- Gegenstand : Höhenruder-Antriebsbeschlag
- Betroffen : Segelflugzeuge H 301 Libelle, H 201 Std.Libelle  
H 202, H 203, H 204, Club Libelle 205, Hornet,  
Mosquito, Glasflügel 304, Falcon, Kestrel,  
jeweils alle Werknummern.

- Dringlichkeit : entfällt, keine.
- Vorgang : Möglichkeit des Austausches der HR-Antriebs-  
beschläge bisheriger Bauart gegen Beschläge  
lt. Zeichnung-Nr.201-33-4.

**Höhenruderantrieb "201"**  
 gilt auch für "401"

201-33-4

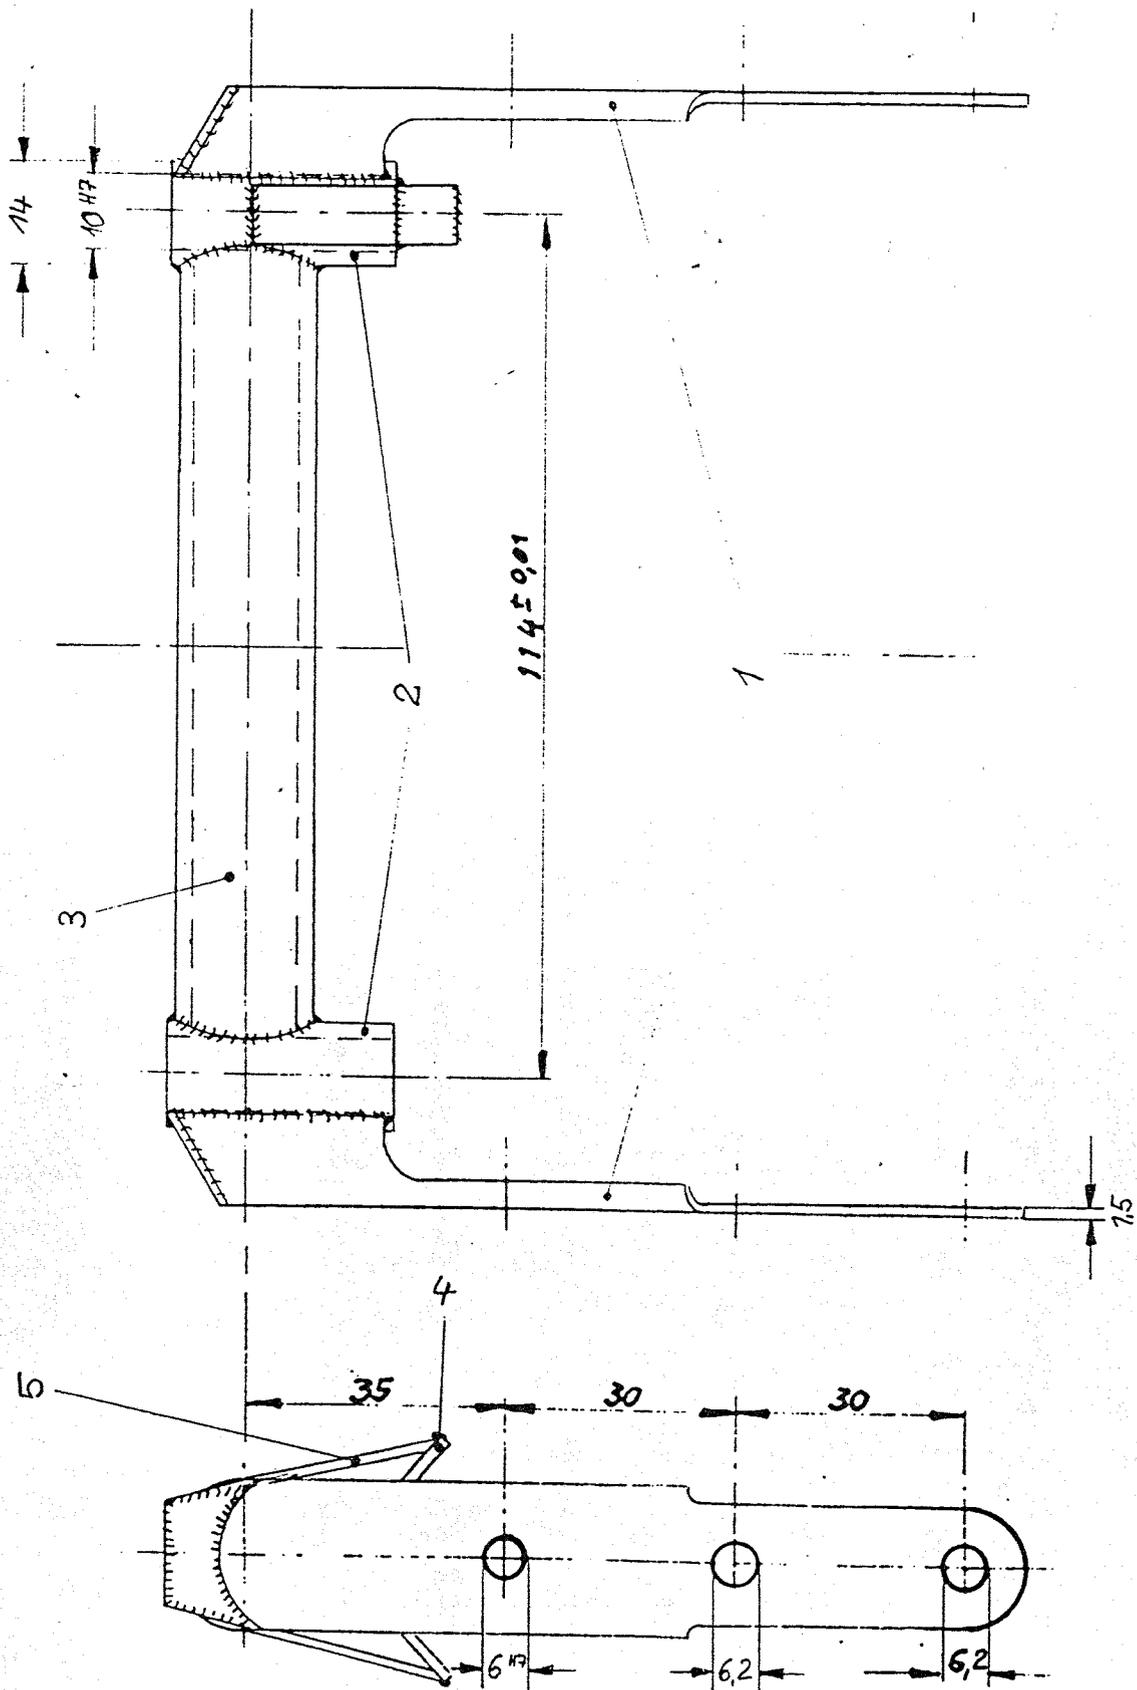
- Maßnahme : Im Falle eines Austausches des HR-Antriebsbe-  
schlages ist folgendermaßen vorzugehen:  
Alle 6 Schrauben am HR-Antriebsbeschlag ent-  
fernen und darauf achten welche Scheiben am  
Lagerbolzen beigelegt sind.  
Alles genau kennzeichnen!  
Neuen Beschlag einsetzen und die Distanzschei-  
ben genau gleich montieren. Alle Schrauben  
fest anziehen und prüfen ob das HR läuft.

- Material : HR-Antriebsbeschlag lt. Zeichnung-Nr.201-33-4  
kann bezogen werden bei:
- Hansjörg Streifeneder**  
Glasfaser-Flugzeug-Service GmbH  
LTB II-A 95 u. I-C 12  
Hofener Weg, Tel. 07382/1032  
72582 ~~7491~~ Grabenstetten
